コネクタ付き端子台 RSF、RSSD、RS VERT シリーズ

端子台およびマーキング方式変更のお知らせ

旧端子台: LPK2H シリーズを
使用したコネクタ付き端子台

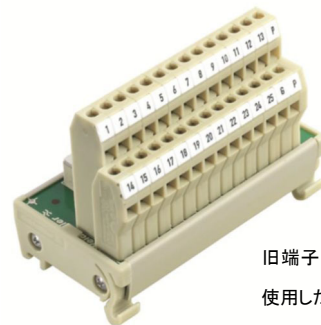
この度、コネクタ付き端子台 RSF、RSSD、RS VERT シリーズに実装されていた端子台 LPK2H シリーズの生産終了にともない LM2N シリーズへ変更させていただく事となりました。また、この変更に伴いマーキング方式も変更となります。そのほか、この変更に伴う電氣的仕様、品番、型式等の変更はありませんので、従来製品と同様にご使用いただけます。

- 端子台変更: LPK2H シリーズから LM2N シリーズへ変更
- マーキング: DEK マーカを使用した方式から直接印字へ変更

旧端子台: LPK2H シリーズとマーキング	新端子台: LM2N シリーズとマーキング
 旧端子台: LPK2H シリーズ	 新端子台: LM2N シリーズ
 DEK マーカによる タグ取付マーキング	 タンポ印刷による 直接マーキング
